'PROPOSTE DI CONTRODEDUZIONI'
ALLE OSSERVAZIONI AL PGTU ADOTTATO

Documento predisposto dall'U.O.C.
Mobilità e Trasporti su indirizzi
dell'Amministrazione Comunale

**AGGIORNAMENTO****PIANO GENERALE TRAFFICO URBANO**

Città di Cinisello Balsamo

OSSERVAZIONE (1)

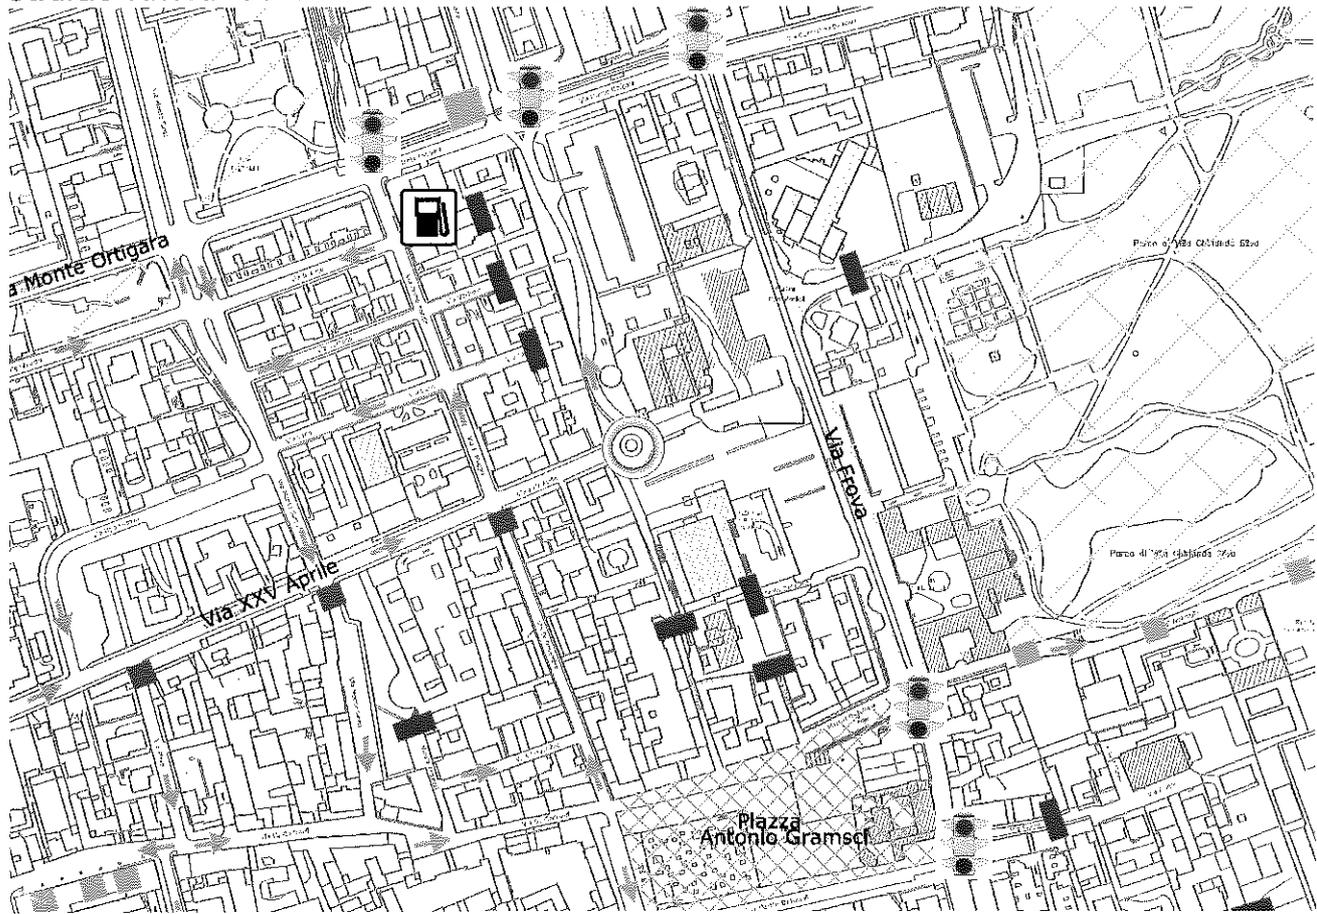
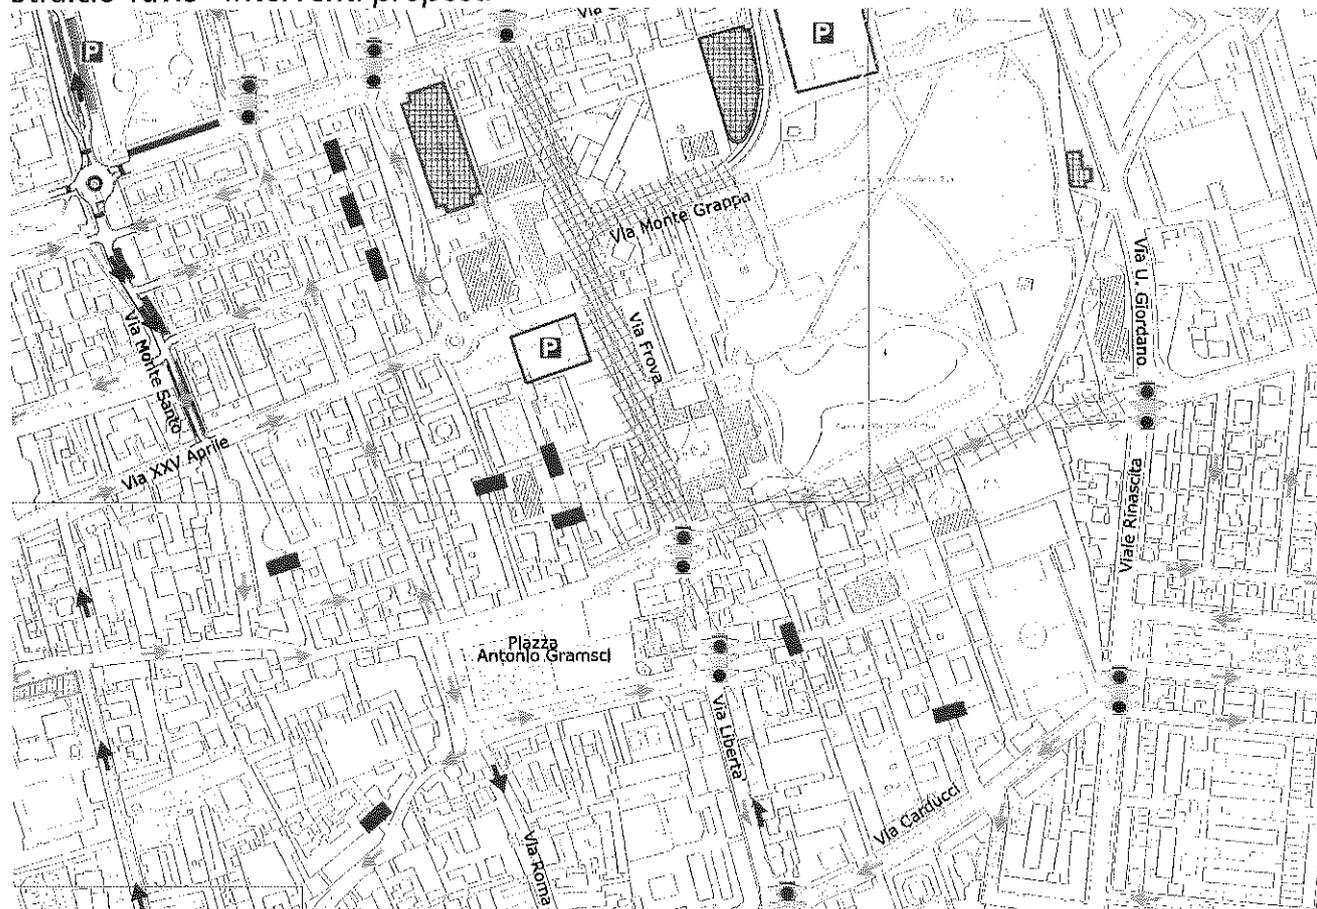
Apertura verso nord di via Frova a velocità limitata (30Km/h), eventualmente monitorata con telecamere.

L'ipotesi di consentire l'attraversamento verso nord di via Frova, seppur a velocità limitata e con l'eventuale ausilio di telecamere di controllo, anche in considerazione della particolare tipologia di pavimentazione esistente a forte vocazione di ZTL (Zona a Traffico Limitato come riconfermato e previsto nello strumento adottato), risulta essere una soluzione non compatibile con i principali obiettivi (di cui alla normativa relativa al PGTU) che chiedono esplicitamente la riduzione e l'abbattimento di adduzione di nuove quote di traffico in via Frova, aumento del traffico parassitario alla ricerca di un parcheggio con il conseguente peggioramento delle condizioni di circolazione ed inquinamento acustico ed atmosferico, così come peraltro meglio indicato al paragrafo 9 - PGTU: OBIETTIVI E FINALITA' contenuto nell' Elaborato RELAZIONE al PGTU. Per quanto sopra detto si propone pertanto di non accogliere l'osservazione n. 1.

OSSERVAZIONE (2)

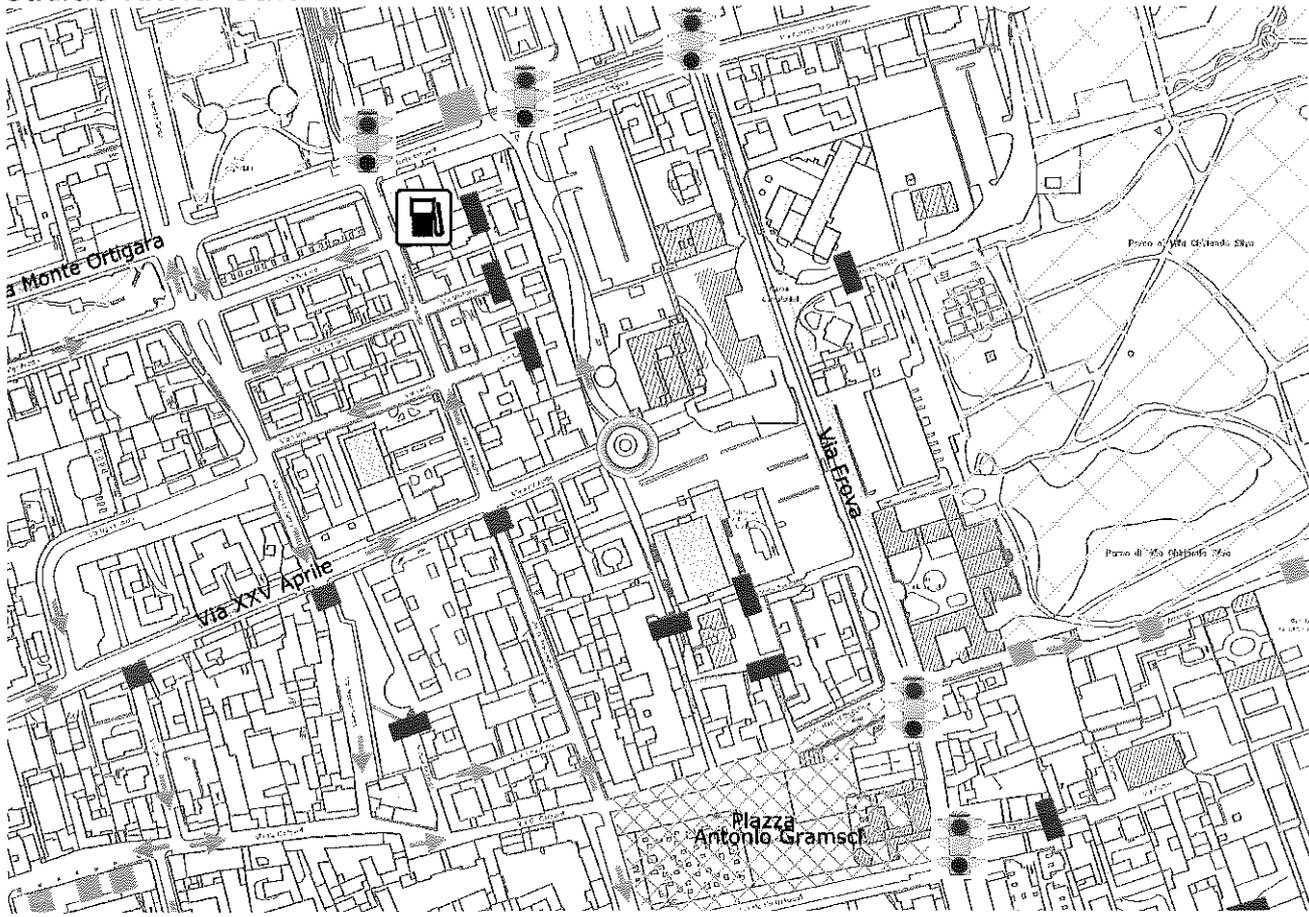
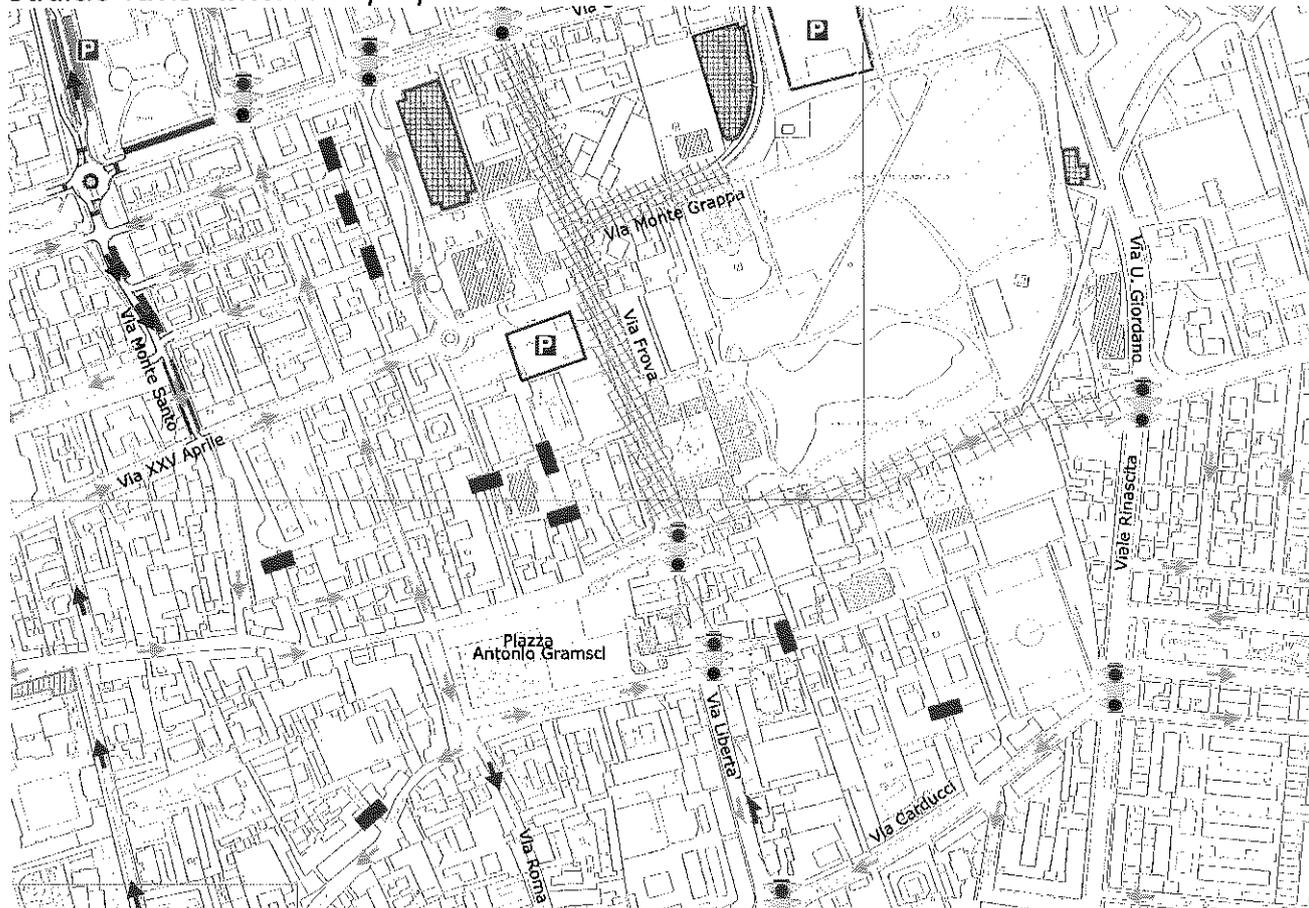
Utilizzo a parcheggio a disco orario + carico/scarico (anche di una sola porzione) della "piazza del Salto" all'altezza del civ. 34 di via Frova.

L'ipotesi di consentire l'utilizzo del parcheggio a disco orario, anche di solo una porzione di "piazza del Salto" in via Frova, intensificherebbe l'attraversamento nord/sud della stessa via, prevista e riconfermata quale ZTL (Zona a Traffico Limitato) nello strumento adottato. Tale soluzione sarebbe in contrasto con la particolare tipologia di pavimentazione esistente e con gli aspetti di cui alla normativa relativa al PGTU e che chiede esplicitamente la riduzione e l'abbattimento di nuove quote di traffico, con il conseguente peggioramento delle condizioni di circolazione ed inquinamento acustico ed atmosferico, limitando in particolar modo il traffico parassitario che si causerebbe per la ricerca di un parcheggio. Alla luce di quanto sopra detto si propone pertanto di non accogliere l'osservazione n. 2.

OSSERVAZIONE (3.1)

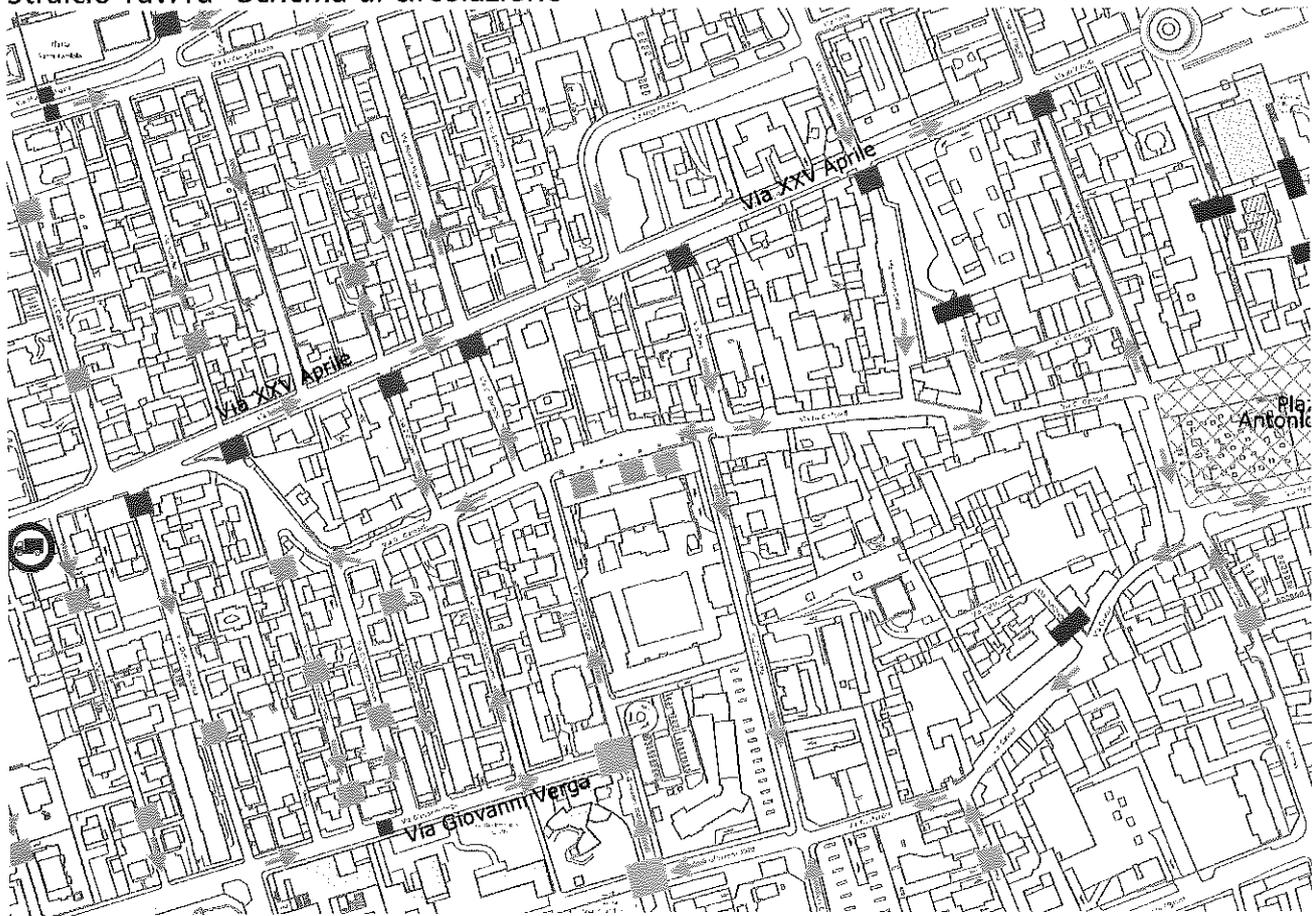
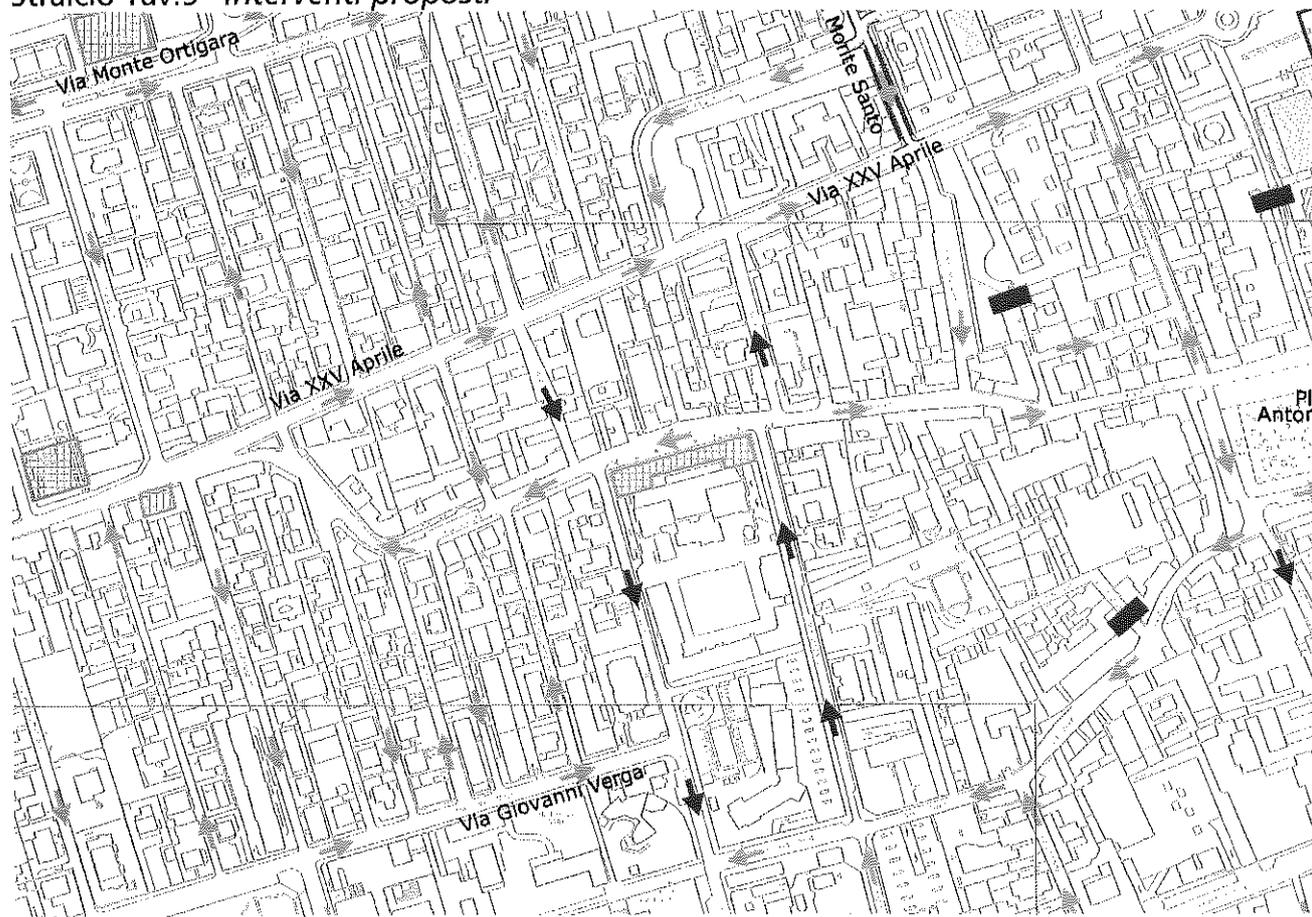
Apertura di via Garibaldi da via XXV Aprile vs. P.za Gramsci con il mantenimento dell'attuale assetto viabilistico su via Villa direz. Sala e via Piave direz. Dandolo.

L'apertura dell'asse di via Garibaldi in direz. P.za Gramsci, diventerà un'arteria appetibile anche per il traffico di attraversamento ovest-est (in netto contrasto con l'arredo urbano che caratterizza tale via e con la localizzazione della via stessa) con il conseguente peggioramento delle condizioni di circolazione ed inquinamento acustico ed atmosferico (aspetti di cui la normativa, relativa al PGTU, ne chiede esplicitamente la riduzione e l'abbattimento). Tale proposta è peggiorativa anche circa la mobilità veicolare interna al comparto in relazione agli anelli circolatori presenti, questo perchè le vie XXV Aprile e Garibaldi, come da proposta, risulterebbero orientate entrambe da ovest verso est. La movimentazione veicolare interna può quindi avvenire ricorrendo all'asse di via Monte Ortigara o a quello di via Dante, arterie troppo distanti al comparto, e con evidenti ripercussioni sulla funzionalità della circolazione in un ambito molto più ampio rispetto alla via Garibaldi stessa. Per quanto sopra esposto si propone pertanto di non accogliere l'osservazione n. 3 punto 1.

OSSERVAZIONE (3.3)

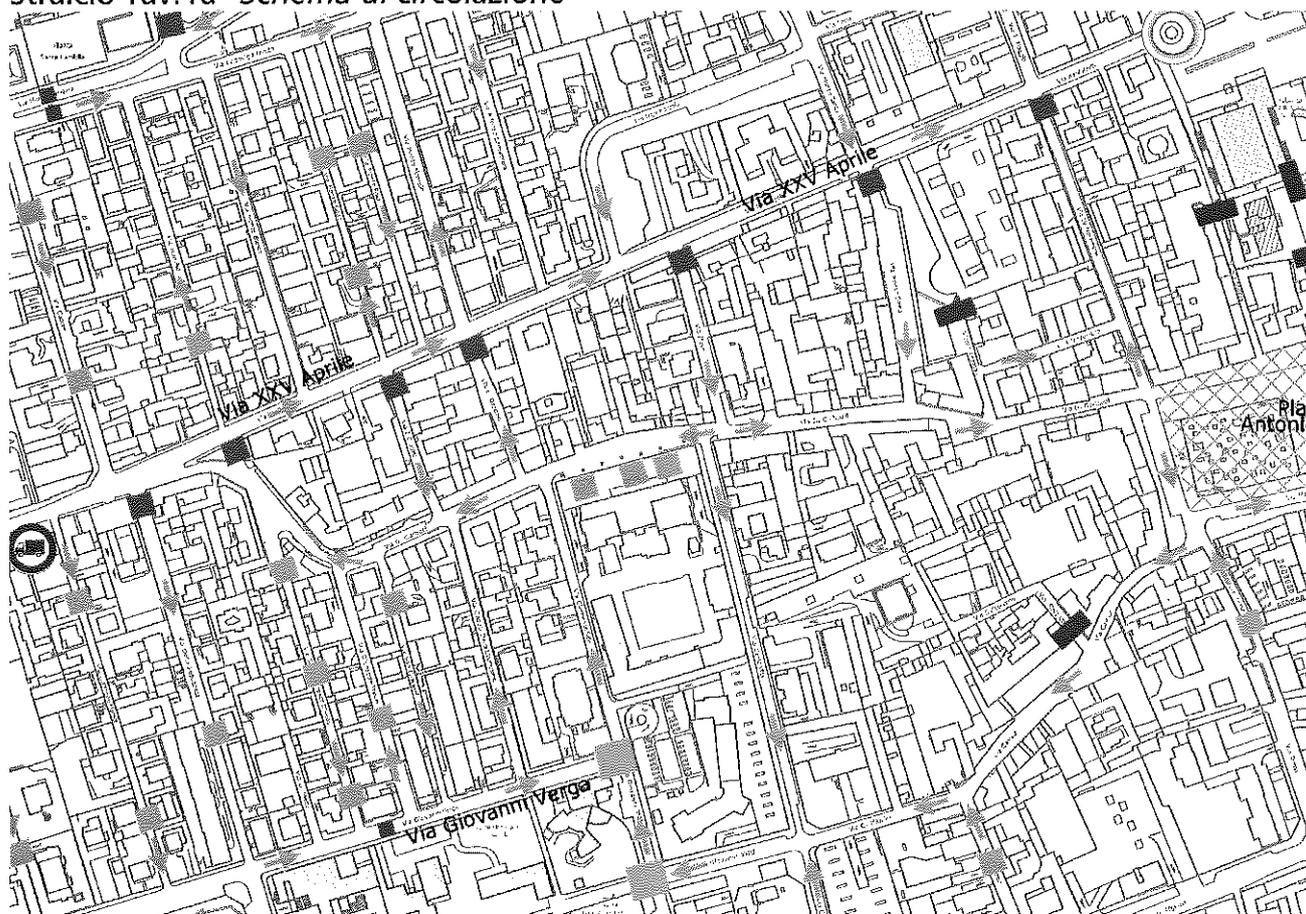
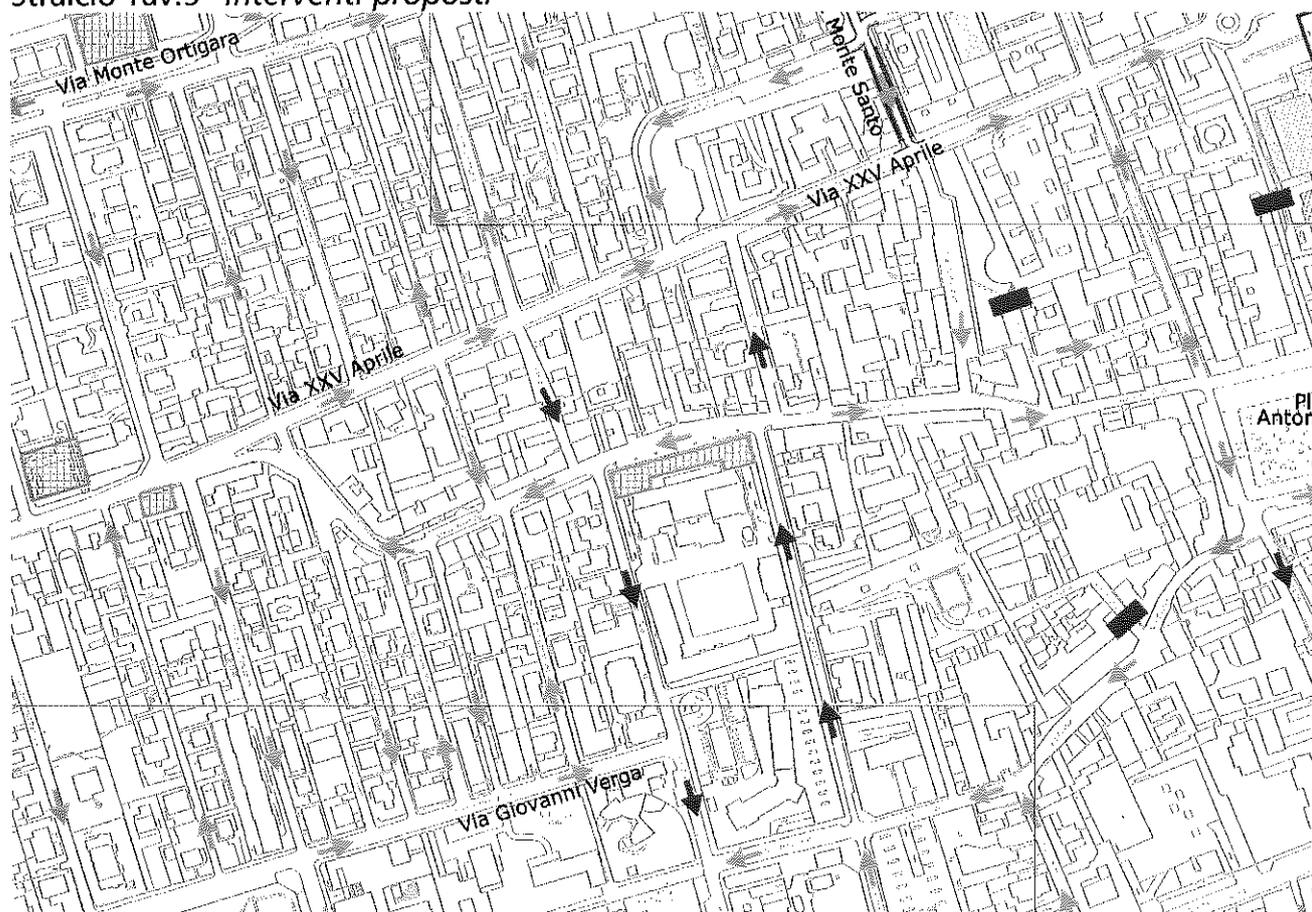
Istituzione del doppio senso di marcia del tratto di via XXV Aprile compreso tra via Garibaldi sino alla via Piave.

L'ipotesi di consentire l'istituzione del doppio senso di marcia del tratto di via XXV Aprile compreso tra via Garibaldi sino alla via Piave, risulta essere una soluzione non compatibile con i principali obiettivi (di cui alla normativa relativa al PGTU) che chiedono esplicitamente la riduzione e l'abbattimento di adduzione di nuove quote di traffico in aree centrali della città, aumento del traffico parassitario alla ricerca di un parcheggio con il conseguente peggioramento delle condizioni di circolazione ed inquinamento acustico ed atmosferico. Tale soluzione risulterebbe altresì in contrasto con la previsione di mantenimento dell'esistente pista ciclabile di via XXV Aprile in ordine all'obiettivo di "Sostegno della Mobilità ciclabile e pedonale" così come peraltro meglio indicato al paragrafo 9 - PGTU: OBIETTIVI E FINALITÀ contenuto nell'Elaborato RELAZIONE al PGTU. Per quanto sopra esposto si propone pertanto di non accogliere l'osservazione n. 3 punto 3.
